*Ministero dell' Ambiente
e della Tutela del Territorio e del Mare*

DIREZIONE GENERALE PER LE VALUTAZIONI
E LE AUTORIZZAZIONI AMBIENTALI

OGGETTO:[ID_VIP 4571] VALUTAZIONE PRELIMINARE AI SENSI DELL'ART. 6, C.9 DEL D.LGS.152/2006 E SS.MM.II. PROGETTO "INTERVENTI DI RISTRUTTURAZIONE E MIGLIORAMENTO DELLA SICUREZZA IDRAULICA DELLA DIGA DI PERSANO - I° STRALCIO FUNZIONALE"- NOTA TECNICA

Fig.1 Planimetria generale degli interventi

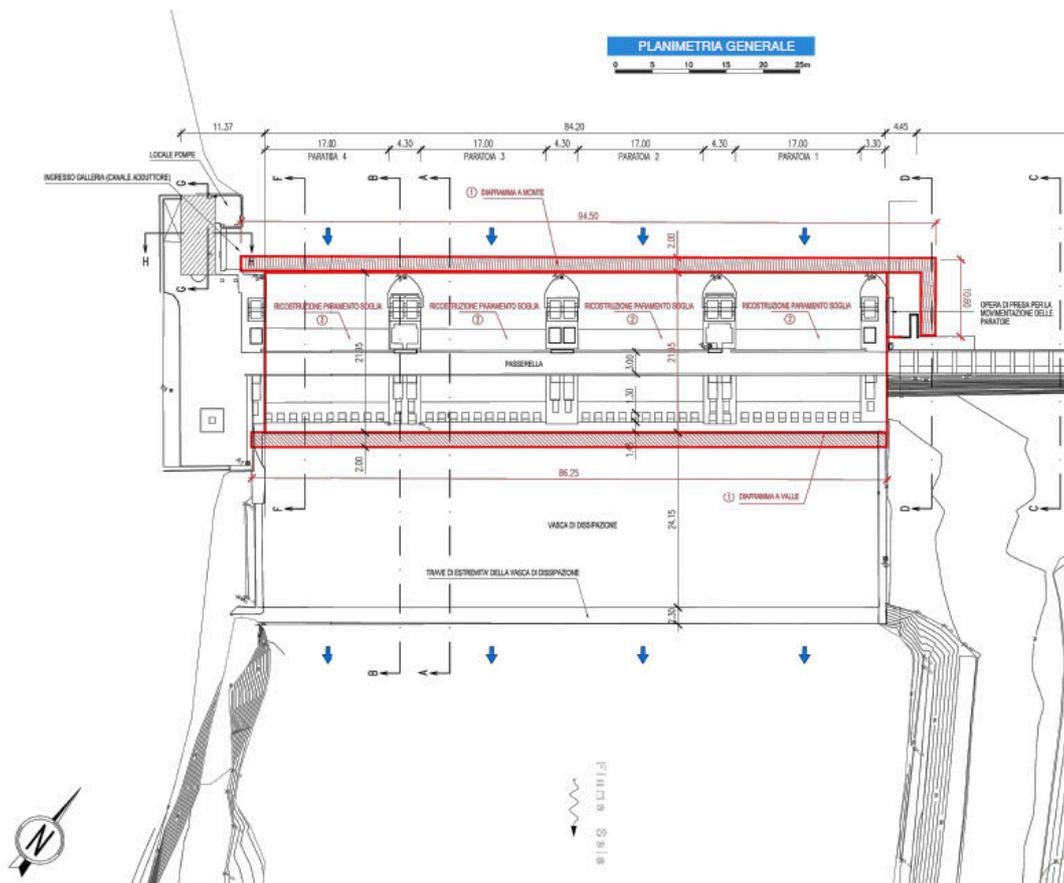
Tra i maggiori elementi di criticità dell'opera, il proponente segnala la mancanza di un sistema di diaframmi al di sotto di essa, che limiti il rischio di sifonamento, ed il conseguente crollo, in corrispondenza di elevati livelli di monte.

- Realizzazione di un diaframma sul paramento di monte della traversa per tutta la lunghezza del manufatto, ovvero per una lunghezza pari a 103 m, sia per la parte a gravità che per la parte a paratoie mobili (fig.1);
- Realizzazione di un diaframma a valle della traversa in corrispondenza della parte terminale della soglia (fig.1), con uno sviluppo coincidente con la lunghezza della vasca di dissipazione, che avverrà contestualmente alla demolizione dei primi 4 m di vasca e sua sostituzione con 2 m riferibili al cordolo di ammorsamento del diaframma e 2 m riempiti con massi di grossa pezzatura;
- Scarifica della soglia, per uno spessore di circa 10 cm, sigillatura delle fessurazioni/lesioni o eventuale maglia di iniezioni per la completa occlusione di eventuali fessure non ancora emerse e rivestimento con bolognini (fig.2).

La modifica progettuale proposta, essendo mirata alla riduzione del rischio sifonamento della diga mediante la realizzazione di due ordini di diaframmi al fine di incrementare lo sviluppo della linea di filtrazione, risulta manifestamente migliorativa, ai sensi dell'art.5, c.1, lettera c) del D. Lgs. 152/2006 e ss.mm.ii, rispetto agli effetti negativi diretti e indiretti derivanti dalla vulnerabilità della diga nei confronti del rischio di gravi incidenti e, nello specifico della sua rottura per sifonamento, riducendo pertanto i potenziali rischi per la salute umana delle popolazioni esposte e per tutte le componenti (es. biodiversità, acqua, territorio, paesaggio) che potrebbero essere danneggiate da un eventuale collasso della struttura.
